Pedido de Esclarecimento (PR nº 15/2021 - SAAE LENÇÓIS PAULISTA / SP)

(TAMPÃO FERRO FUNDIDO DÚCTIL 40 TONELADAS, TD 600, ARTICULADO COM ANEL ANTI-RUÍDO E TRAVA, COM PINTURA BETUME (HIDROSSOLÚVEL), CONFORME ABNT NBR 10160)

PREGÃO Nº 15/2021 - PROCESSO Nº 21/2021

**TAMPÃO CIRCULAR
600MM ARTICULADO COM
ANEL DE POLIETILENO**

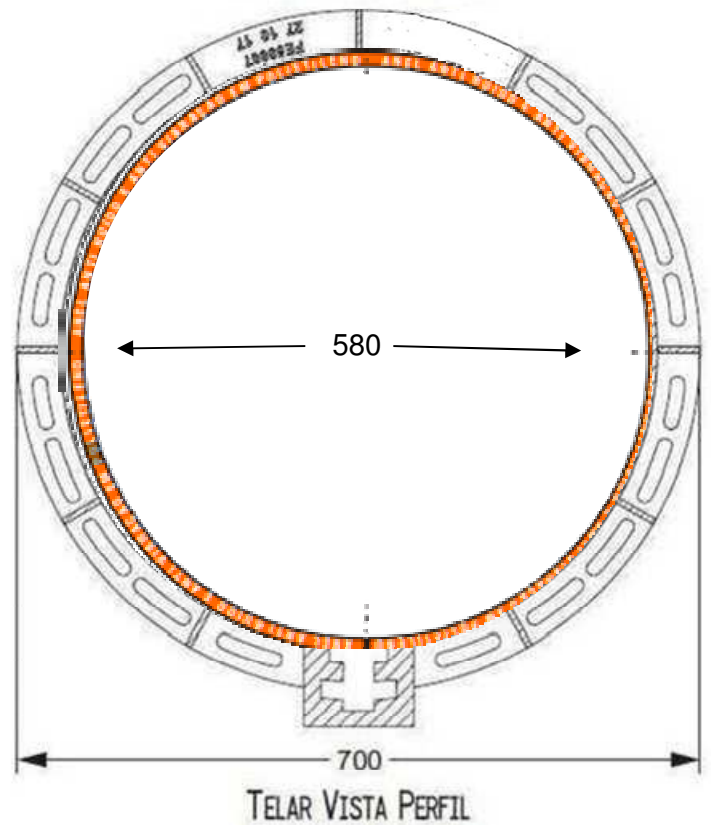
- 1) Gostaríamos de saber, se o DESENHO DO TAMPÃO (**ANEXO – PRIMUS**), atende ao que é solicitado no **ITEM 02** do Edital por V.Sas.?
- 2) Poderiam nos fornecer FOTO / DESENHO TÉCNICO do TAMPÃO que consta no almoxarifado?
- 3) O referido TAMPÃO, terá alguma **INSCRIÇÃO**?
- 4) O fornecimento do **ITEM 02** será **ÚNICA** ou **PARCELADA**?

Por se tratar de um tampão para os poços de inspeção de redes de água e esgoto, entendemos que não há prejuízo no fato do tampão em questão apresentar dimensão de 580mm livre, desde que seja mantida a classe de resistência de **400kN**.

Não é solicitada nenhuma inscrição específica.
